Miljøtilsynsrapport for landbrugstilsyn på:

Adresse:	Oblingvej 26, 6893 Hemmet
CVR:	42673889
Type:	H16a: H §16a, ikke IE
Tilsyn:	Basistilsyn – d. 02-03-2023
Baggrund:	Tilsynet er udført i henhold til gældende bekendtgørelse om miljøtilsyn.

Gældende tilladelse til dyrehold (rød markering)

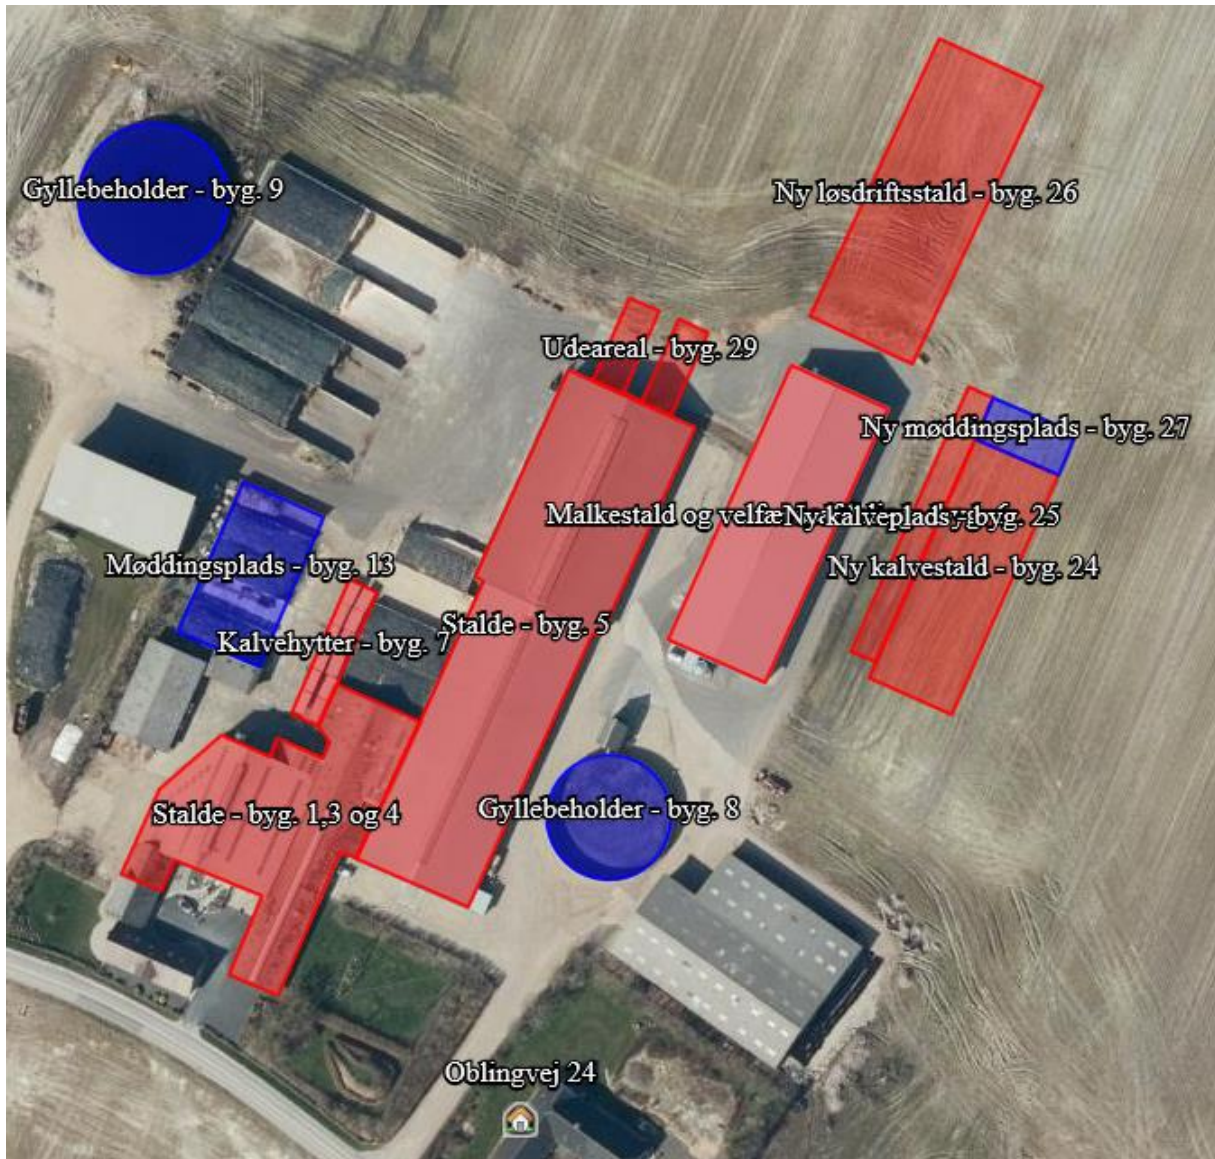
Dyrehold/produktionsareal	
Produktionsareal	<p>Der er etableret:</p> <ul style="list-style-type: none"> - Ny kalvestald. - Ny kalveplads. - Udeareal nord for stald. <p>Der er ved tilsynet ved at ske ændringer i staldgulvet (byg nr. 5 i §16a-miljøgodkendelse) - Der etableres ny gyllekanal og ændres længde af sengebåse.</p> <p>Der er etableret dybstrøelsesareal til køer i "halvtag/tilbygning til maskinhus" - en del af bygningsnummer 10 i BBR.</p> <p><u>Vurdering:</u> Ændring af staldgulv i eksisterende kostald er en godkendelsespligtig ændring - Der skal ansøges om miljømæssig tilladelse. Dybstrøelsesarealet i halvtag er ikke godkendt i eksisterende miljøgodkendelse + tillæg. Der skal ansøges om miljømæssig tilladelse. Bygningen er ikke godkendt som stald - ændringen kræver, at der ansøges om byggetilladelse til ændringen.</p>
Dyrehold	<u>Ifølge CHR-register 27-02-2023:</u> 391 køer, 321 kvier og 15 handyr.

<p><u>Ifølge seneste gødningsregnskab:</u></p> <ul style="list-style-type: none"> - 408 årskøer, 105 kvier (0-6 mdr.), 232 kvier (6 mdr.-kælvning), 211 slagtekalve (40-60 kg.), 4 slagtekalve (240-525 kg.), 1 avlstyr. <p><u>Vurdering:</u></p> <p>Ejendommen er godkendt efter m2 produktionsareal.</p> <p>Der er ikke miljømæssig tilladelse til dyrehold i "halvtag/tilbygning til maskinhus" - en del af bygningsnummer 10 i BBR. Der skal ansøges om miljømæssig tilladelse.</p> <p>Ændring af staldgulv i eksisterende kostald er en godkendelsespligtig ændring - Der skal ansøges om miljømæssig tilladelse.</p>
--	---

- **Etablering af dybstrøelsesareal ved maskinhus/halmhus og ændring af staldgulv i eksisterende stald skal lovliggøres miljømæssigt inden den 01-06-2023.** Lovliggørelse skal ske ved ansøgning om tillæg til miljøgodkendelse af ejendommen.
